SERVİS BÜLTENİ

Tekerlek Rulmanı Modülünün Dönüşümü

Üretici: Alexander Dennis

Model: Enviro 400, 500
Euro 2, 3, 4, 5
Javelin
Trident 2, 3

Resim 1: S63U nolu akslarda tekerlek rulmanı modülüne ek olarak fren disk, tekerlek, tekerlek saplaması ve sabitleme vidaları da ayrıca değiştirilmelidir.

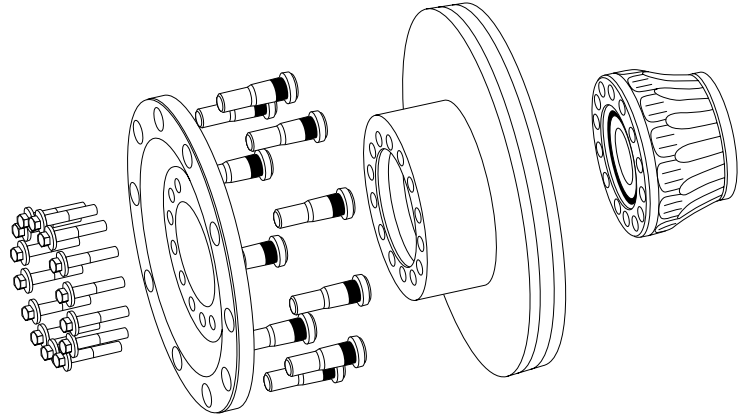
Yukarıda listelenen DANA aksları için (S63U, S75U, T75U), otobüs üreticisi Alexander Dennis tekerlek rulmanı modülünü Timken'den FAG'ye değiştirmiştir.

S63U, S75U veya T75U numaraları aksları onarım sırasında, eğer bir Timken tekerlek modülü hala takılıysa ek bileşenler değiştirilmelidir.

Sabitleme vidalarının tork değerleri: 236 -260 Nm
(174 - 192 lbf ft)
